## ROKIŠKIO RAJONO SAVIVALDYBĖS ADMINISTRACIJOS VIEŠŲJŲ PIRKIMŲ KOMISIJA

2025- Nr. VPSD-  
į 2025-10-23 pranešimą 405332,  
2025-10-27 pranešimą 406708

### DĖL PĖSČIŲJŲ IR DVIRAČIŲ TAKŲ ROKIŠKIO MIESTO PANDĖLIO GATVĖJE KAPITALINIO REMONTO DARBŲ PIRKIMO

PJŪVIS 2-2

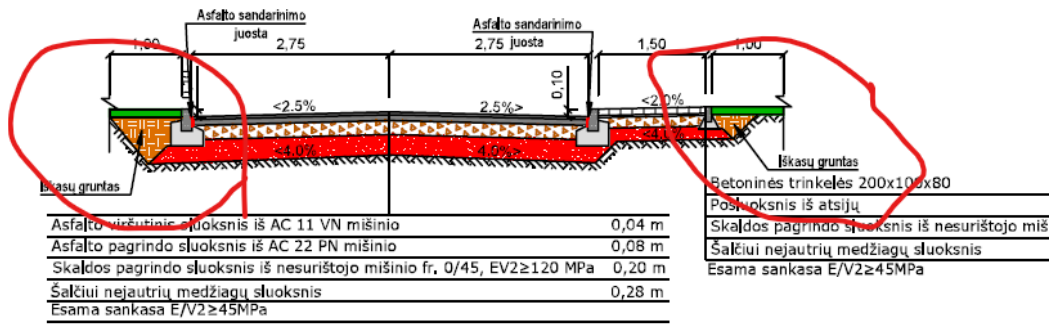
**Klausimas.** Dangų skersiniuose profiliuose:

Prašome Perkančiosios organizacijos patikslinti, kur kiekių žiniaraščiuose įvertinti šie darbai?

**Atsakymas.** Iškasų gruntas sąnaudų kiekių žiniaraštyje yra įtrauktas: I etapo – Eil. Nr. 3.4, II ir III etapo – Eil. Nr. 3.7.

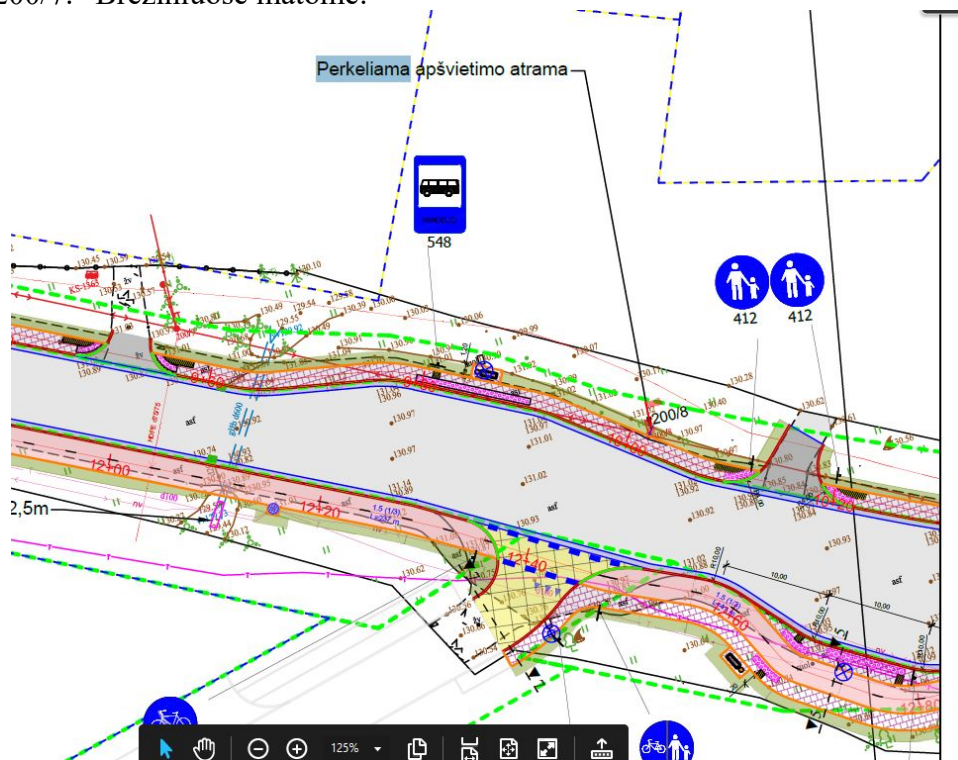
**Klausimas.** Projekto sprendiniuose (cituojuame) „Perkeliamos apšvietimo atramos Nr. 200/8 ir Nr. 200/7.“ Brėžiniuose matome:
